| 編號：0031 | 115 年 06 月 30 日     |
| 案例要旨    | 安全梯或特別安全梯內樓梯寬度之迴轉半徑 |

社團法人  
新竹縣建築師公會  
Hsinchu Architects Association

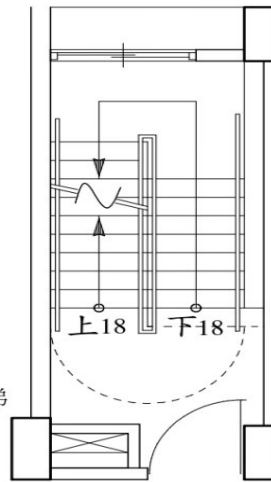
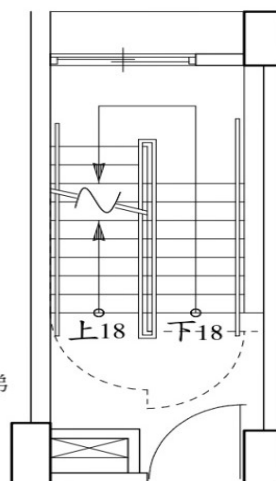
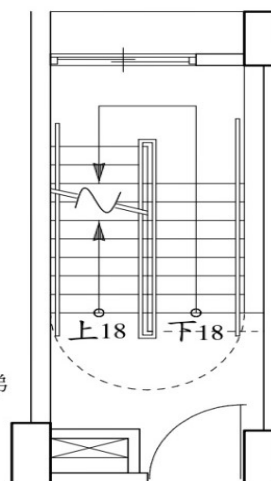
第 33 條 說明四 各樓層進入安全梯或特別安全梯，其開向樓梯平臺門扇之迴轉半徑不得與安全或特別安全梯內樓梯寬度之迴轉半徑相交。

錯誤

錯誤

正確

| 案例要旨    | 樓地板面積需依規定設置二座以上直通樓梯 |

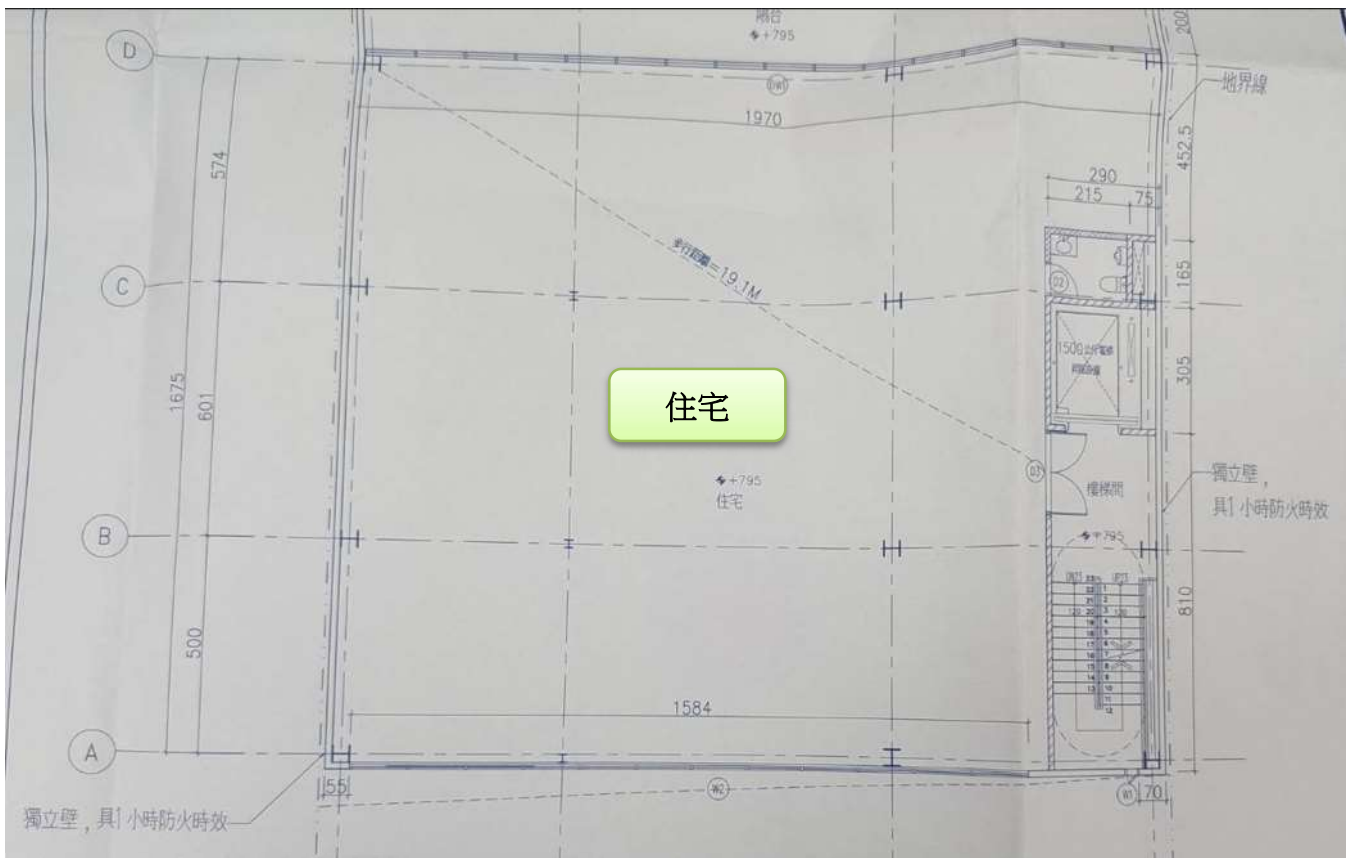
(#95) 其樓地板面積在避難層直上層超過 400m<sup>2</sup>,其他任一層超過 240m<sup>2</sup> 者  
需設二座以上直通樓梯

第 95 條 第一項 (四) 供前三目以外用途之使用，其樓地板面積在避難層直上層超過四〇〇平方公尺，其他任一層超過二四〇平方公尺者。

| 案例要旨    | 工廠等類似用途供公眾使用認定  |

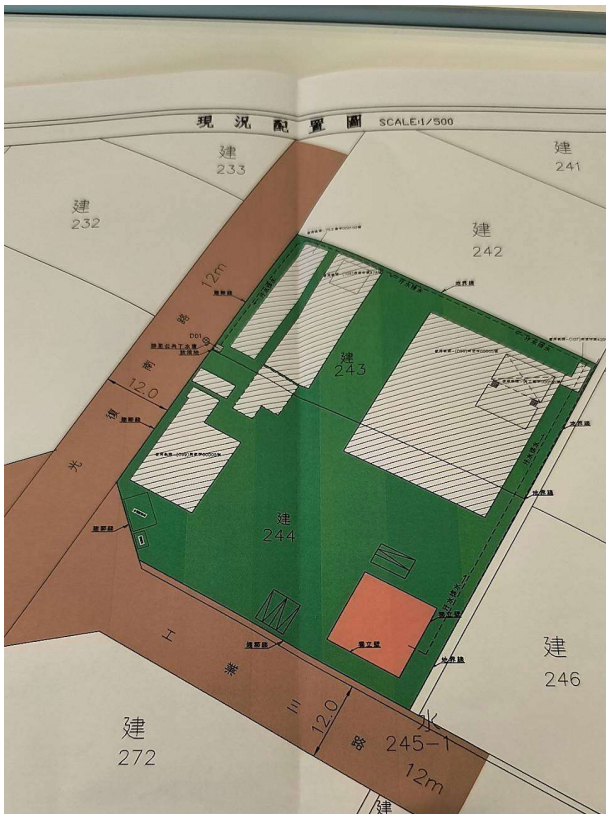
增建申請獨棟辦公室及員工餐廳面積雖樓地板面積小於 200m<sup>2</sup>，仍屬供公眾使用建築物。

二、工廠等類似用途之供公眾使用建築物，如個別申請建築執照之單幢警衛室、管理室、車棚、浴廁、機械室、電氣室等用途時，因其使用性質單純，參照本部92年10月23日內授營建管字第0920089846號函示會議紀錄結論規定，得視為非供公眾使用建築物。

| 案例要旨    | 防空避難室面積檢討       |

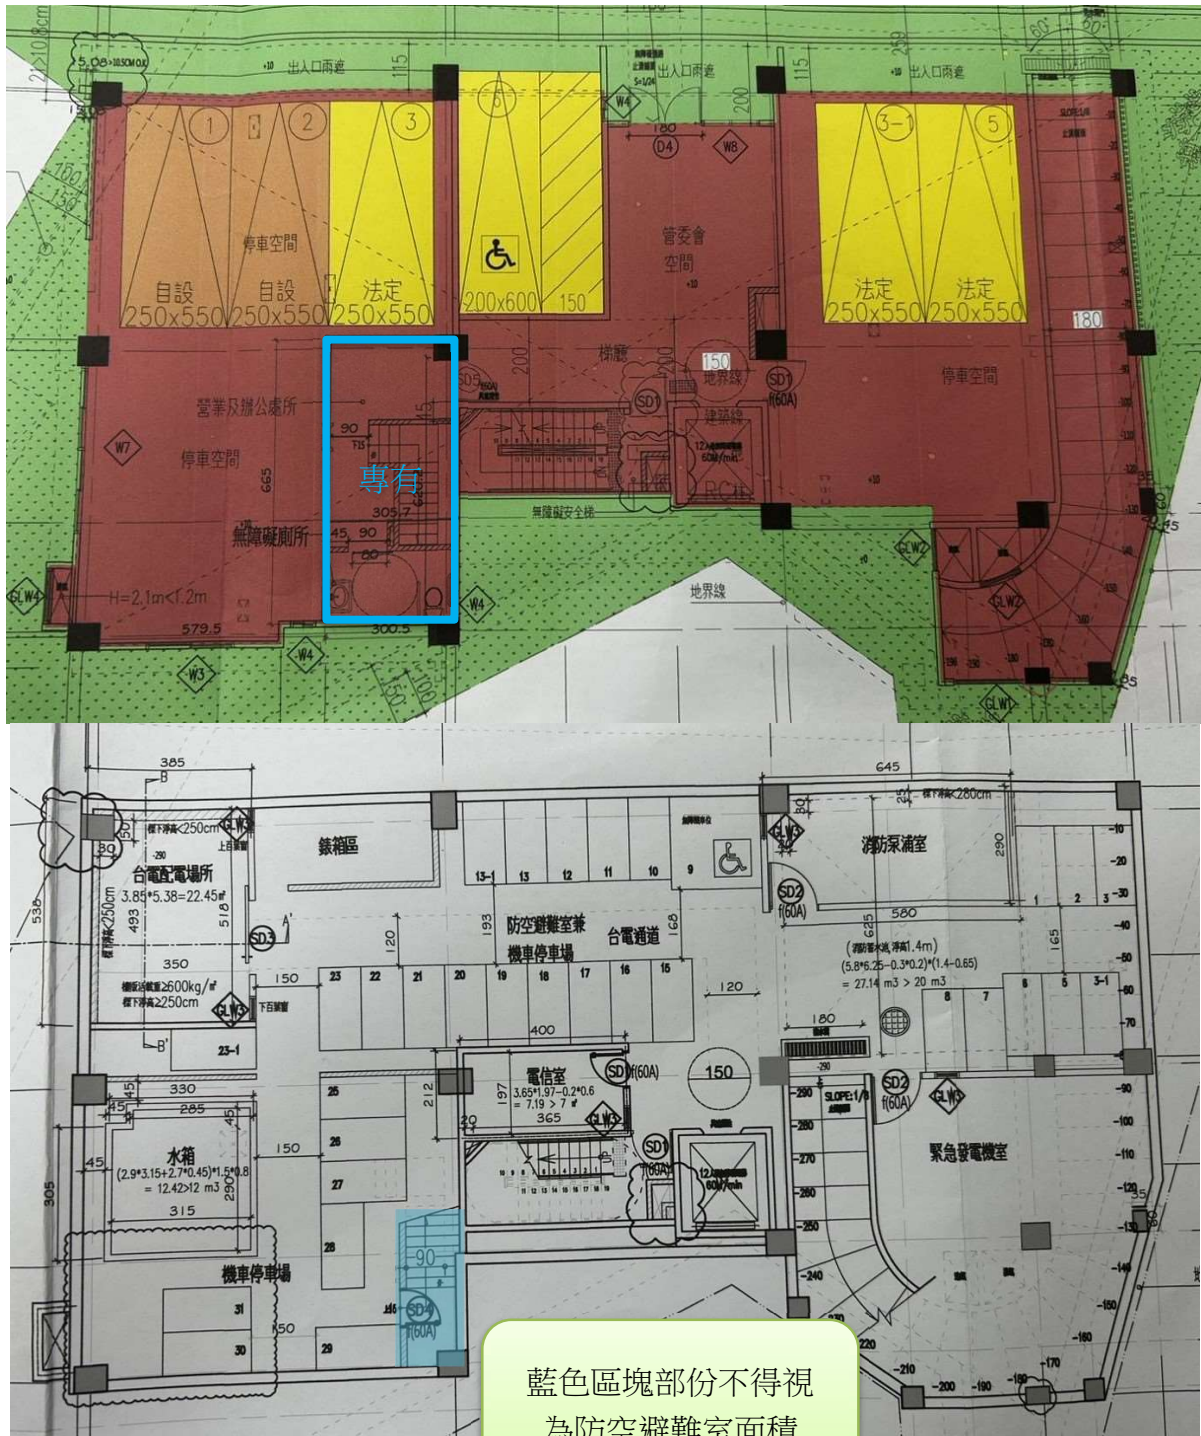
專有樓梯下至防空避難室該樓梯面積不視為防空避難室面積

| 案例要旨      | 騎樓及連續性前廊需保持連貫使用性 |

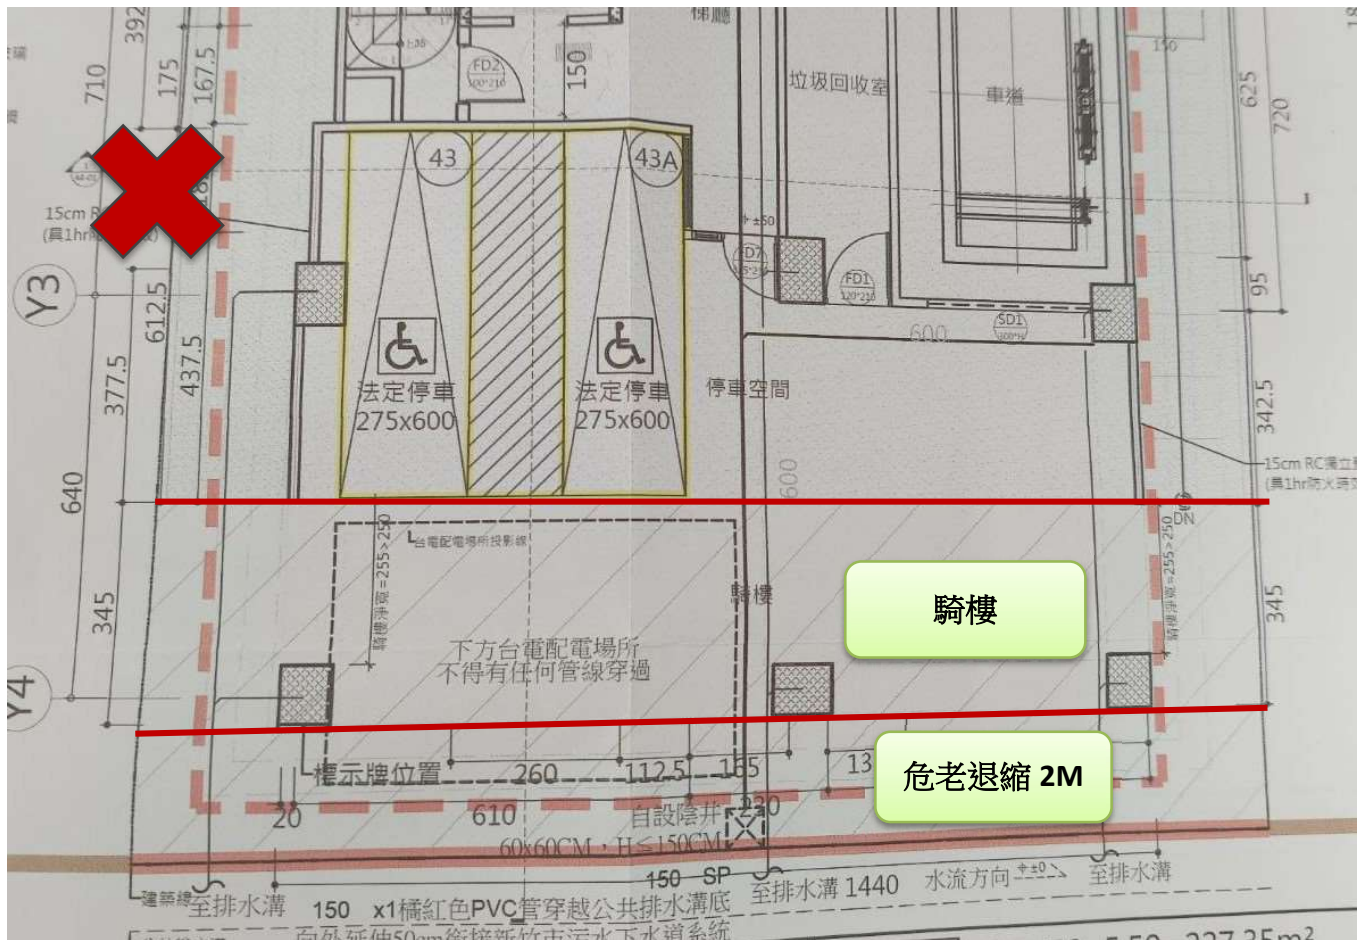
新竹縣都市計畫區騎樓設置自治條例、新竹縣都市計畫區騎樓設置自治條例

| 案例要旨      | 騎樓及連續性前廊需保持連貫使用性 |

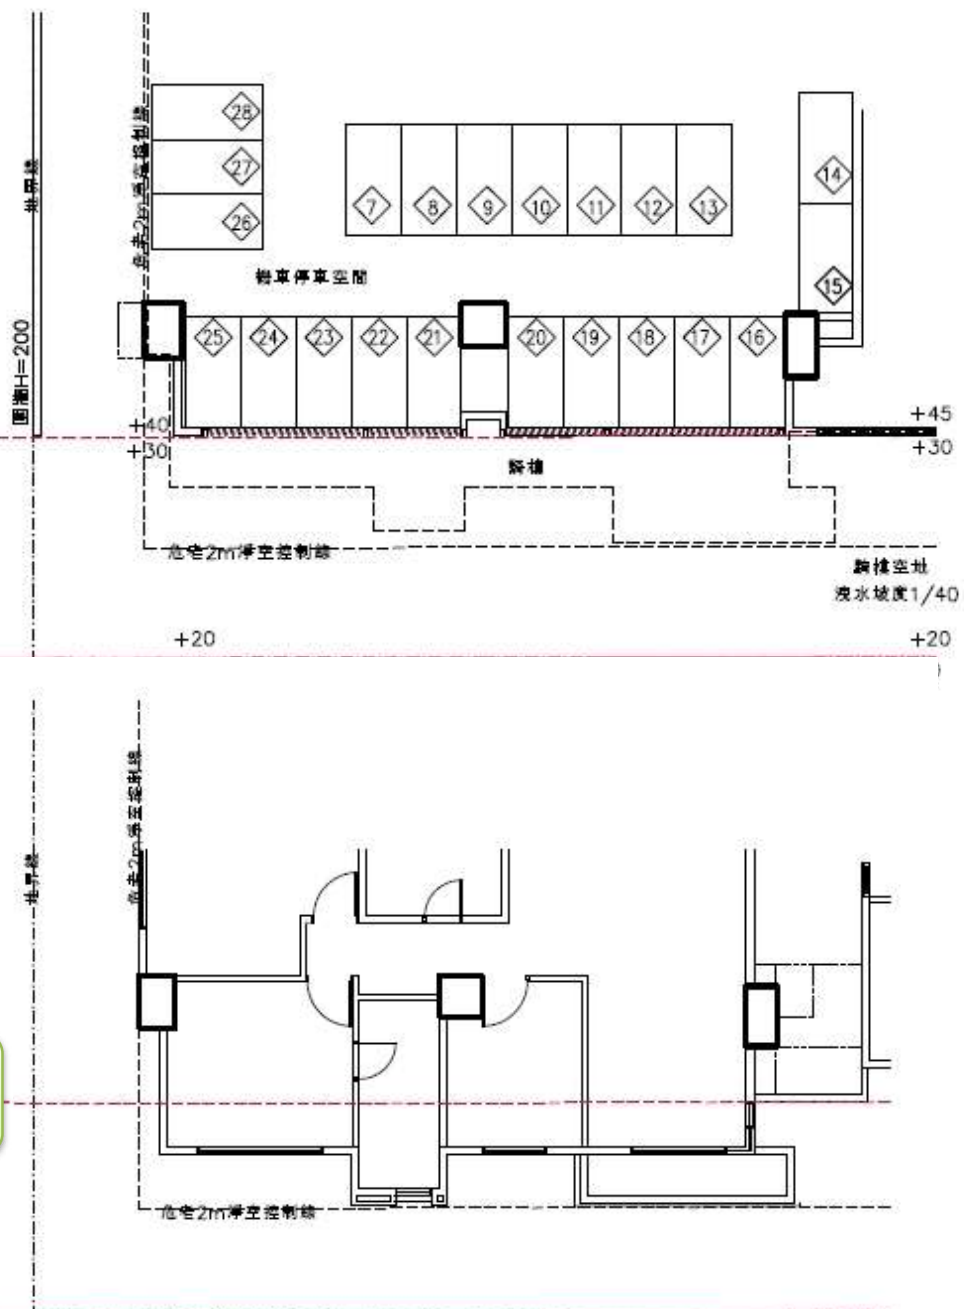
正確配置參考

E~H棟(一層)

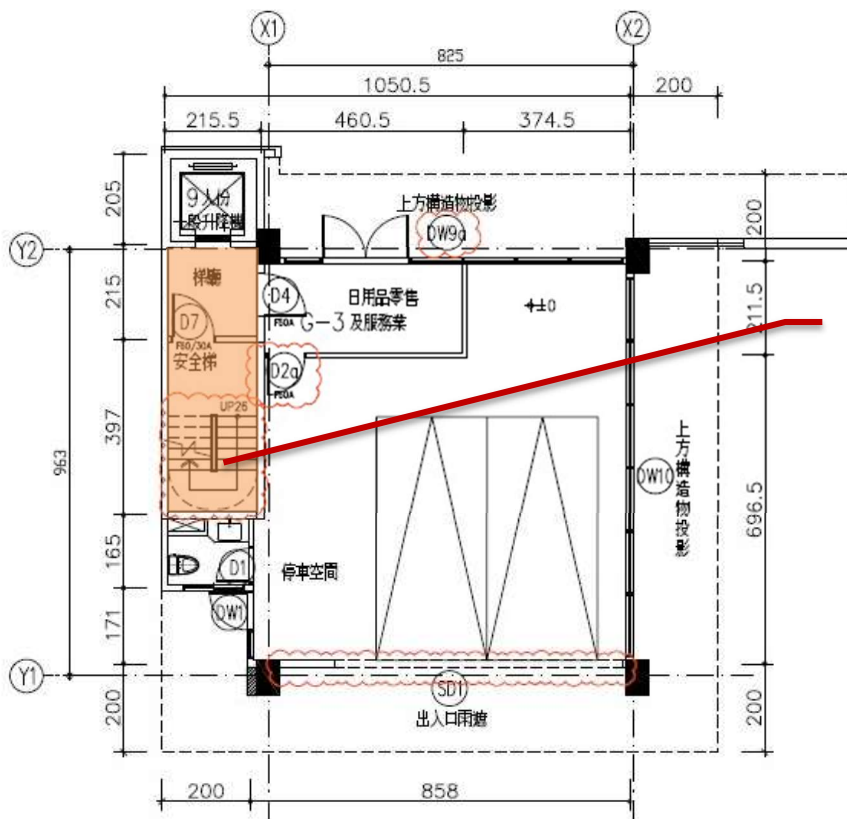
停車空間免計容積樓地板面積檢討錯誤  
 停車空間未與其他空間區劃開後不得  
 視為停車空間之一部份

該區塊不得視為停車空間

| 案例要旨    | 陽台前方設置花台、造型板合併深度檢討 |

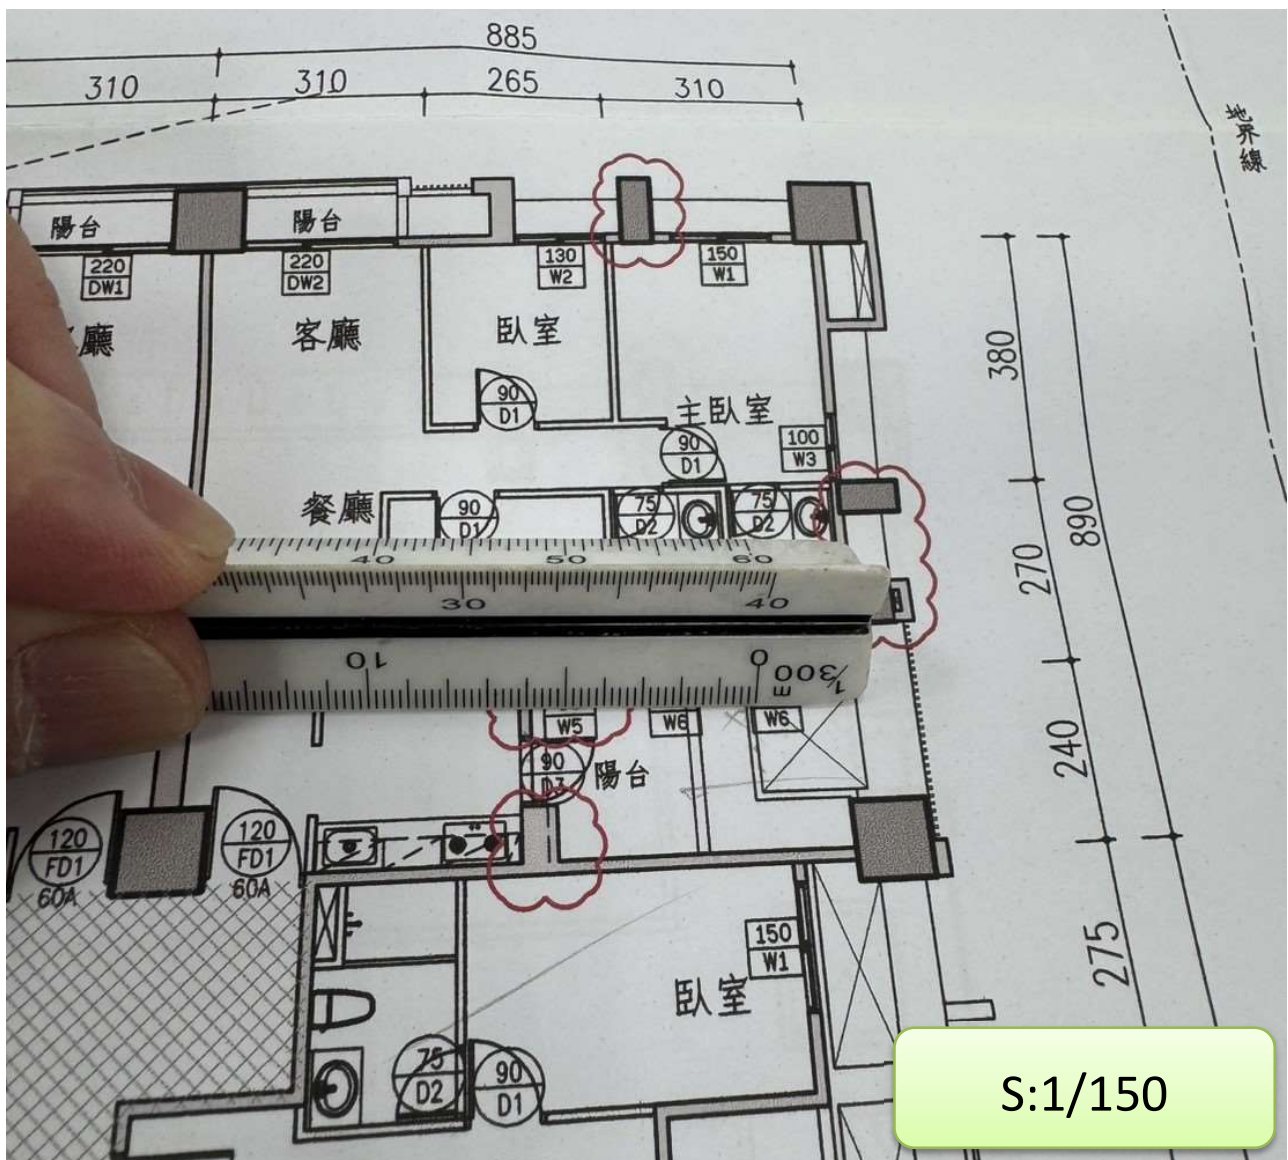
陽台前方設置花台、造型板合併深度檢討不得超過 2M

| 案例要旨    | 機械停車設備於 1F 貫穿地下防空避難室時地面層需符合防空避難室設置規範 |                 |

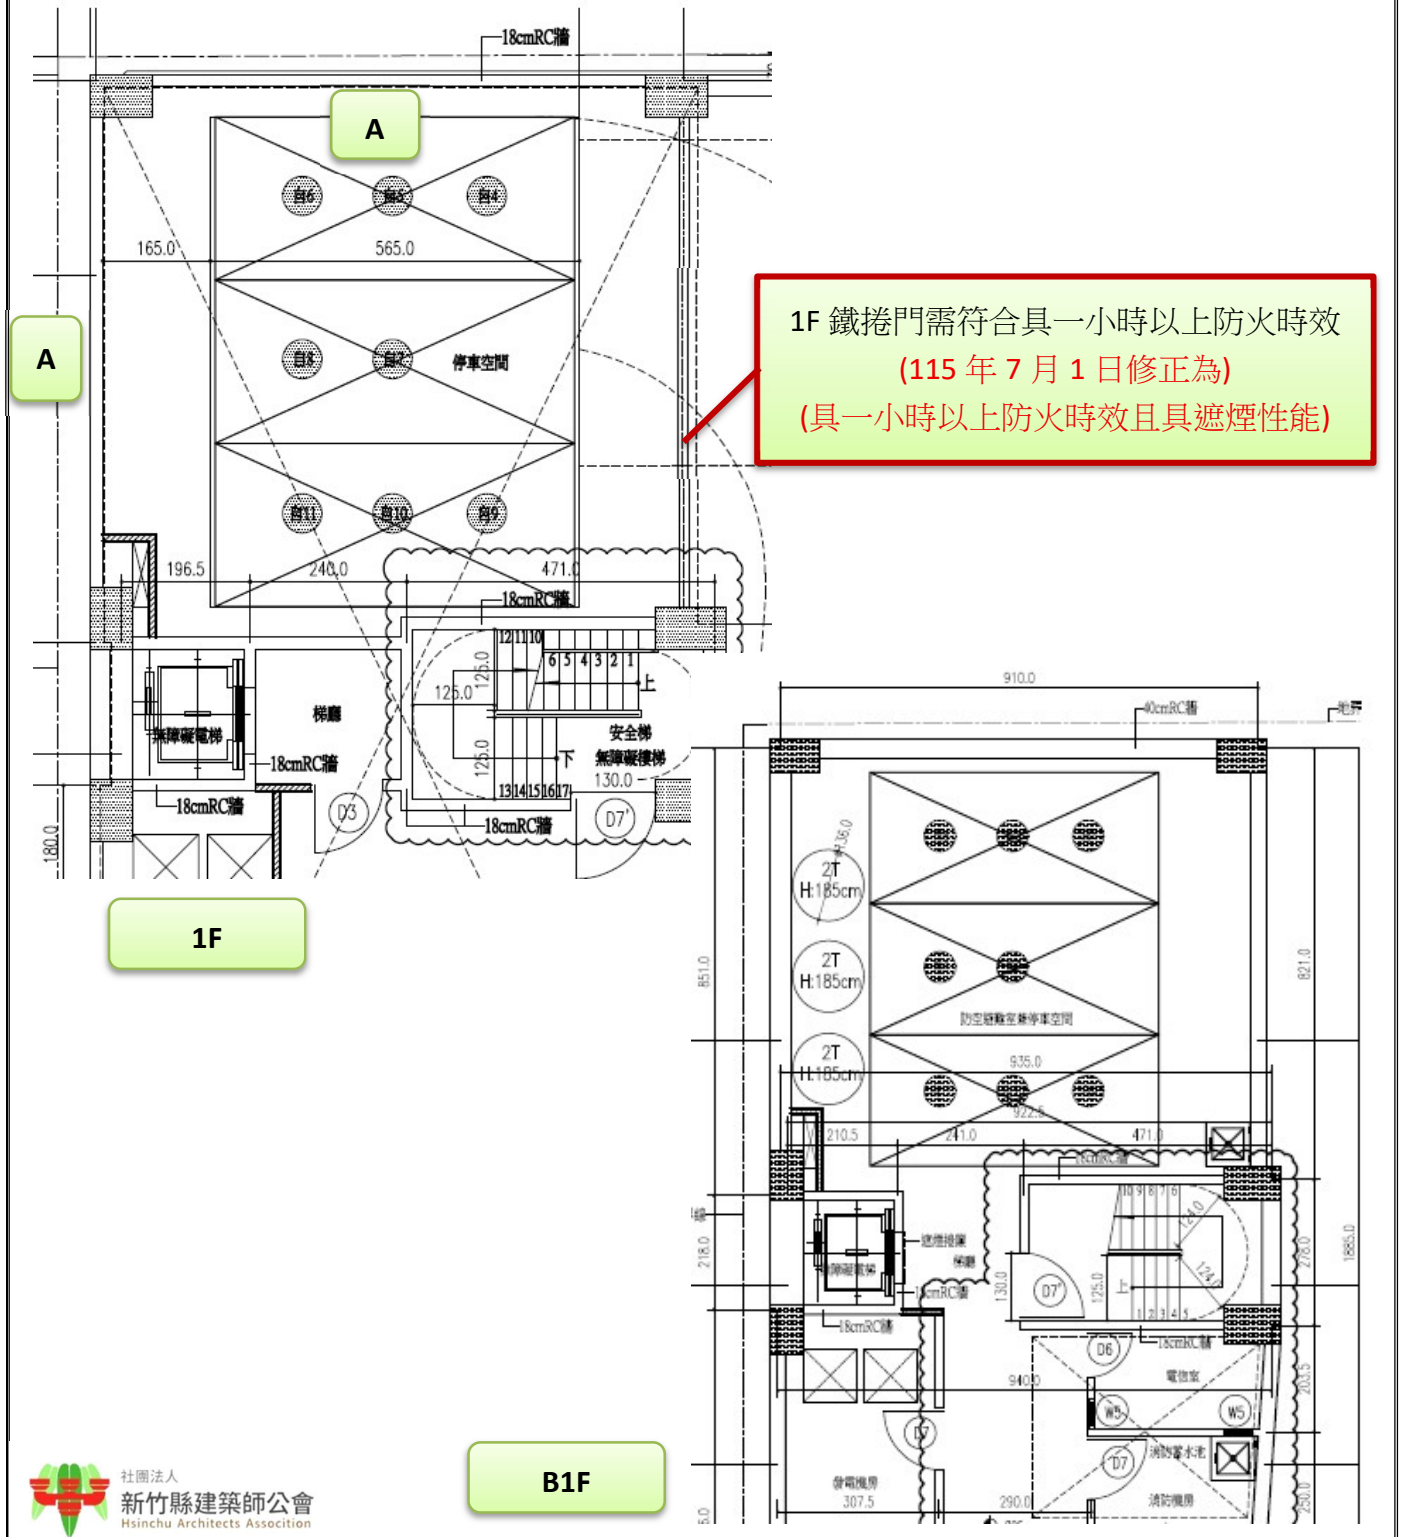
避難設備露出地面之外牆或進出口上下四周之露天部分或露天頂板,其構造體之鋼筋混凝土厚度不得小於 24 公分 (115 年 7 月 1 日修正為 30 公分)
